Lageplan 8

STADT LEVERKUSEN		Tiefbau
Hitdorfer Straße		Maßstab 1:250
Ausbau der Hitdorfer Straße von der Rheinstraße bis Oststraße		Aktenzeichen 66/660-1416-Je
Lageplan 8 (8)		HH-St.-Nr.
Dezementin		Ers. d. Z.Nr.
Fachbereichsleiter		Ers. f. Z.Nr.
Abteilungsleiter		Zeichn. Nr.
Deppe		1416
04.2015		Anlage
660	6359	1416
21	07	14

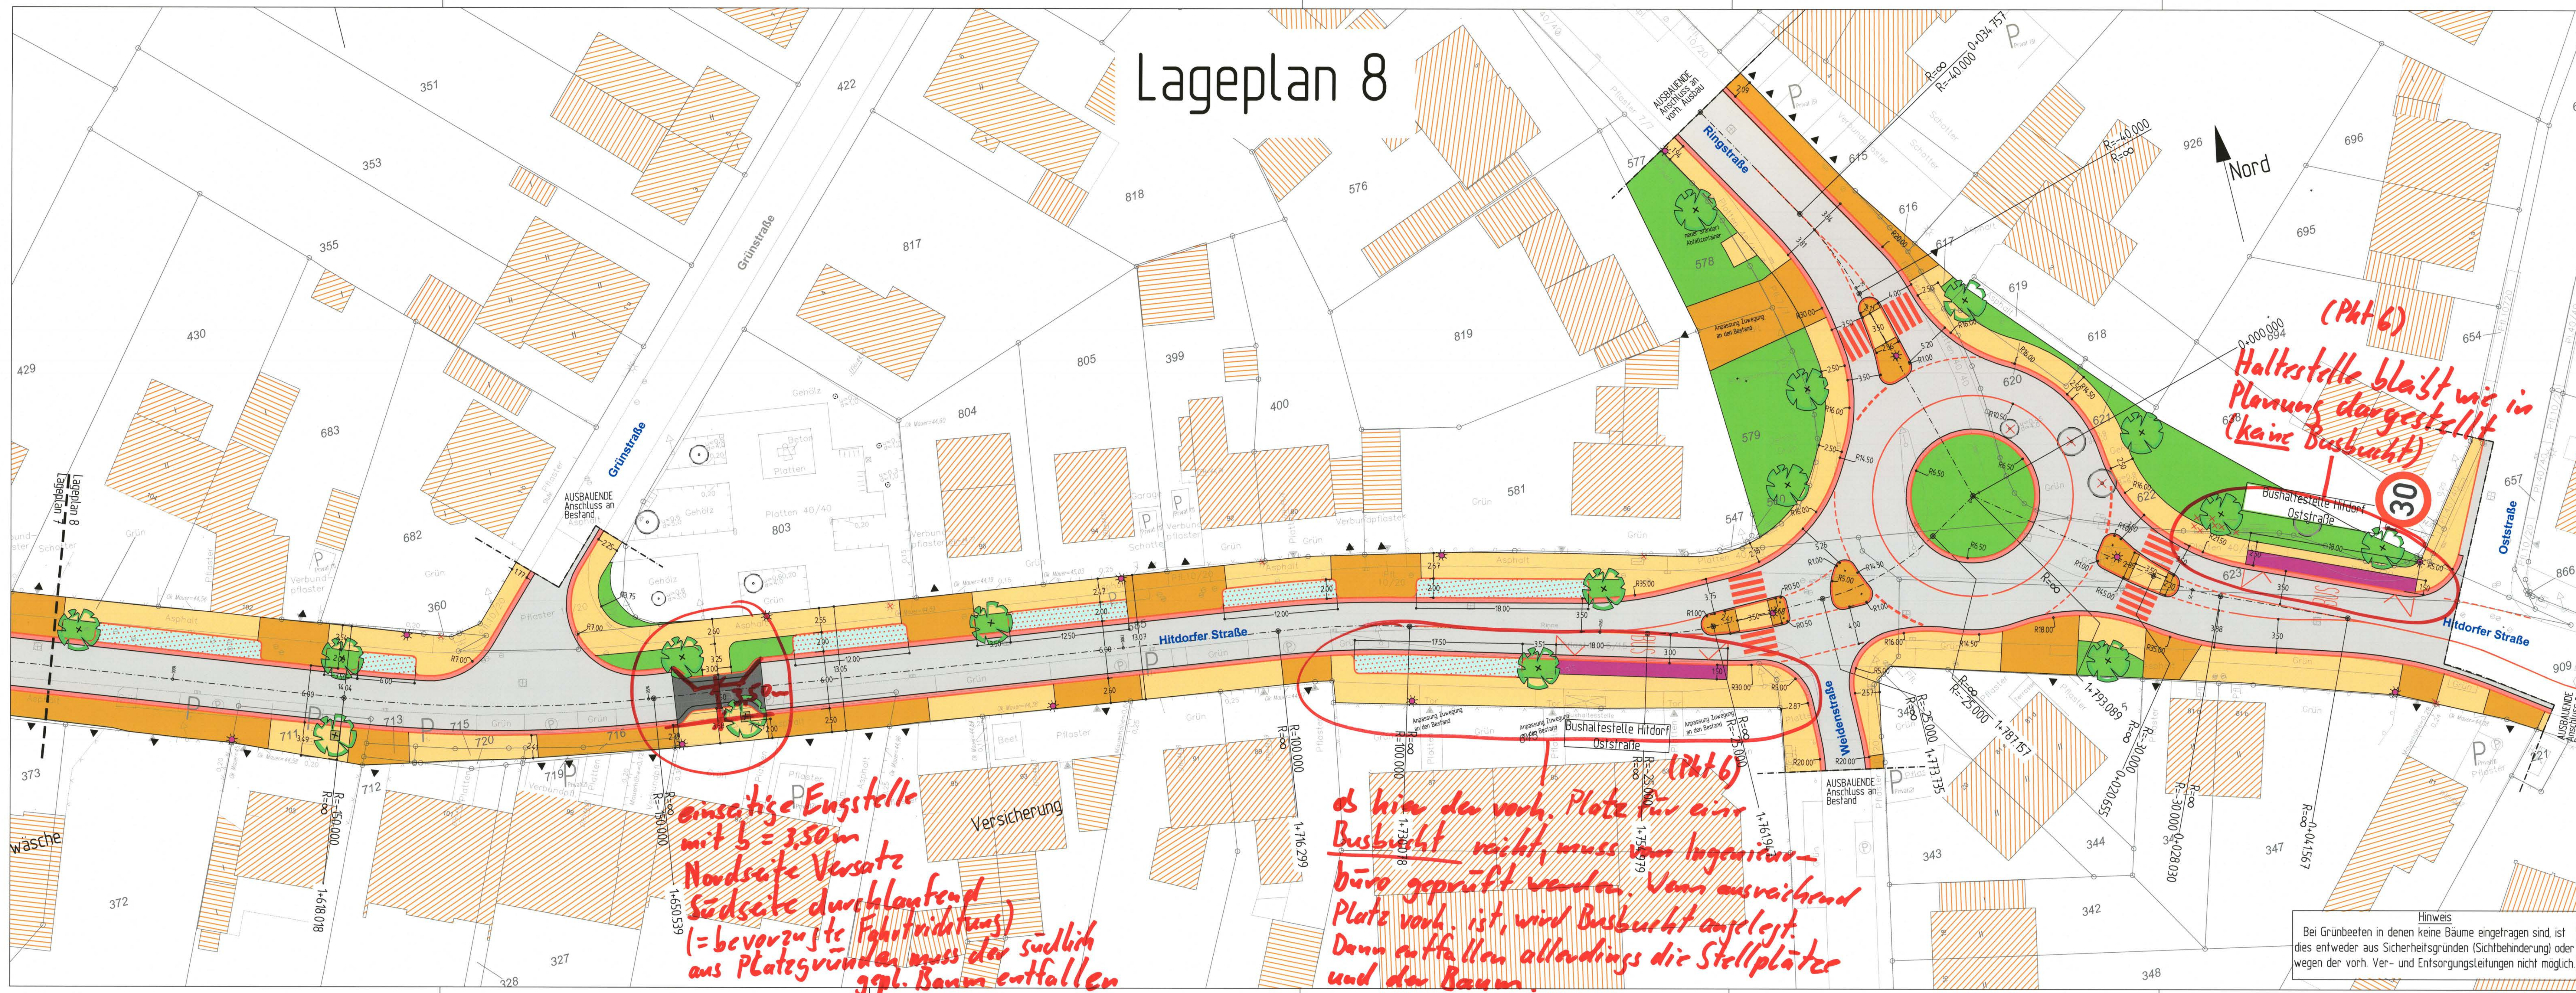
einseitige Engstelle
mit $b = 3,50\text{m}$
Nordseite Versatz
Südseite durchlaufend
(= bevorzugte Fahtrichtung)
aus Platzgründen muss der südlich
ggf. Baum entfallen

ob hier der vorh. Platz für eine
Busbucht reicht, muss vom Ingenieur-
büro geprüft werden. Wenn ausreichend
Platz vorh. ist, wird Busbucht angelegt.
Dann entfallen allerdings die Stellplätze
und der Baum.

Hinweis
Bei Grünbeeten in denen keine Bäume eingetragen sind, ist
dies entweder aus Sicherheitsgründen (Sichtbehinderung) oder
wegen der vorh. Ver- und Entsorgungsleitungen nicht möglich
